710 - INSP
 ISO/IEC 17020
 Origineel verslag

Controlebezoek - Periodiek [Hfst 6.5]

Verslagnummer:
 21/30102025/52565/59745/2

Inspectie adres: Korte Mermansstraat 10, 2300 Turnhout (België)
 Type: Controlebezoek - Periodiek [Hfst 6.5]

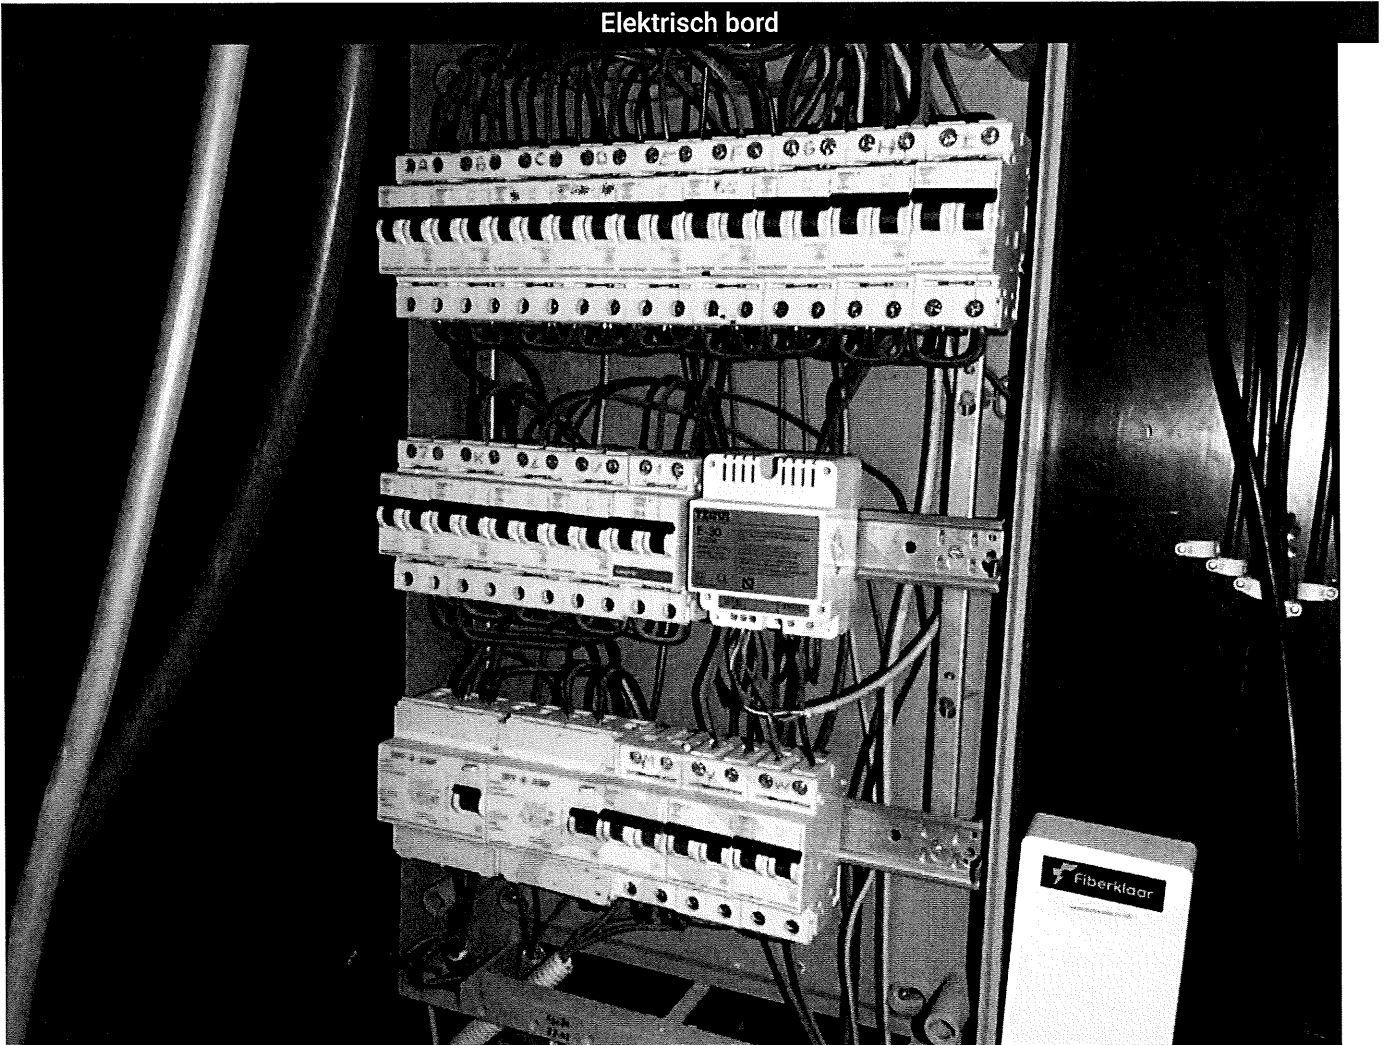
- De aarding van de stopcontacten zijn niet aangesloten op de aardingsgeleider. - oAfd 5.3.5.2.b
Extra opmerking: Oa leefruimte, buitenkoer, 1e verd.
- Het eendraadsschema en situatieplan zijn niet aanwezig. - oAfd 3.1.2.1

- De kringen, de onderbrekingstoestellen en of de beschermingstoestellen zijn niet duidelijk en zichtbaar gekenmerkt. - Afd 3.1.3
- De beschermingsgraad van de ruimte moet ten minste IPXX-D zijn voor ruimtes publiek toegankelijk en IPXX-B voor gewone ruimtes. - oAfd 4.2.2.3

- De isolatieweerstand van de installatie is onvoldoende. - oAfd 6.4.5.1
Extra opmerking: Rij 2 kring 3
- Geleiders van het type VOB zijn niet in een buis geplaatst en/of zoals het zou moeten. - oAfd 5.2.9.3

- Aansluitingen voor samenvoegingen, verbindingen of aftakkingen van kabels werden niet uitgevoerd in overeenstemming met de regels van de kunst in dozen, borden, aansluitklemmen van schakelaars, stopcontacten of in de ruimtes van hanglichtarmaturen. De inbouwdozen van schakelaars en stopcontacten moeten voldoende groot zijn om gemakkelijk verbindingen hierin te kunnen maken. - oAfd 5.1.1.2; Afd 1.4.1; Afd 1.4.2; Afd 5.2.6

- Het materiaal heeft een onvoldoende beschermingsgraad. - Afd 2.4.3; oAfd 4.2.2.3
- De beschermingsindex tegen rechtstreekse aanraking van de verlichting, stopcontacten en/of schakelaars is niet voldoende. Plaats afscherming, dekseltjes, kapjes, - oAfd 4.2.2.3

- De contactdozen, met uitzondering van deze op zeer lage veiligheidsspanning, moeten voorzien zijn van een aardingscontact. - oAfd. 4.2.3.4.a
- Elektrische leidingen in open lucht/in opbouw, zijn niet goed bevestigd. - oAfd 5.2.9.5; Afd 5.2.2
